**Ref.:** Aprueba respuestas a observaciones al informe de licitaciones, a que se refiere el artículo 131° ter de la Ley General de Servicios Eléctricos.

**SANTIAGO, 19 MAY 2016**

**RESOLUCIÓN EXENTA N° 425**

**Artículo Primero.-** Aprueba respuesta a las observaciones realizadas al Informe Preliminar de Licitaciones en los siguientes términos:

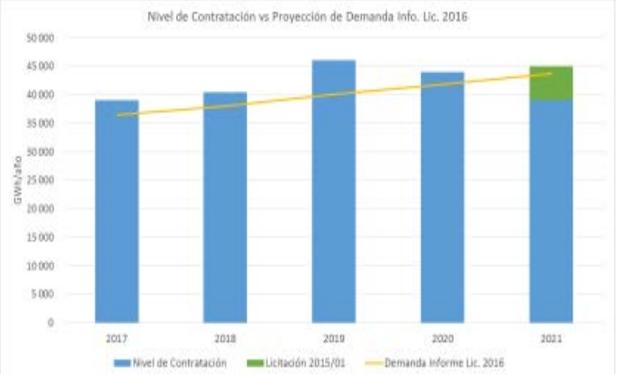
N°	Empresa o UII <sup>1</sup>	CAPÍTULO OBSERVADO (N° de página)	OBSERVACIONES TÉCNICA	PROPUESTA	RESPUESTA																								
43	AES Gener S.A.	5 (pág. 36)	<p>En la tabla 15.1 se aprecia que entre los años 2016 y 2021 las distribuidoras tienen más energía contratada que la demanda esperada, en particular la situación es más grave en el año 2019 ya que existen 6766 GWh de excedentes en el SIC, el equivalente al bloque de suministro 1 y 2 de la licitación 2015/01 y a un 15% de la demanda proyectada. La situación anterior presenta un evidente problema para todos los Suministradores ya que no entregarán la energía planificada, si no que una cantidad sustancialmente menor. Observamos que de adjudicarse completamente la Licitación 2015/01, y de acuerdo a los antecedentes presentados en éste Informe Preliminar de Licitaciones, para el año 2021 se tendrían aproximadamente 2400 GWh de energía contratada por sobre la demanda esperada.</p> <p>En el gráfico siguiente se aprecia la situación descrita:</p>

Año	Nivel de Contratación (GWh/año)	Licitación 2015/01 (GWh/año)	Demanda Informe Lic. 2016 (GWh/año)	2017	~38,000	0	~38,000	2018	~40,000	0	~40,000	2019	~46,000	0	~40,000	2020	~43,000	0	~43,000	2021	~44,000	~2,400	~41,600	<p>Aunque no es posible remediar la situación particular del 2019, si es posible evitar que se profundice el problema. Para ello es necesario reducir la energía licitada en la Licitación 2015/01. En particular solicitamos que la suma de la energía licitada de los Bloques de Suministro N°1 y 2 de la Licitación 2015/01 se ajuste de tal forma que sólo se licite la energía necesaria para cubrir exactamente las Necesidades de Suministro con la componente base de los Bloques de Suministro Licitados, dejando la componente variable para las variaciones inesperadas.</p>	<p>Con el fin de evitar una posible situación de sobrecontratación a partir del año 2021 en adelante, y en consecuencia de la proyección de demanda definitiva que se obtenga en el Informe Final de Licitaciones, la Comisión evaluará la posibilidad de reducir el volumen de energía licitado en el proceso 2015/01 actualmente en curso.</p>
Año	Nivel de Contratación (GWh/año)	Licitación 2015/01 (GWh/año)	Demanda Informe Lic. 2016 (GWh/año)																										
2017	~38,000	0	~38,000																										
2018	~40,000	0	~40,000																										
2019	~46,000	0	~40,000																										
2020	~43,000	0	~43,000																										
2021	~44,000	~2,400	~41,600
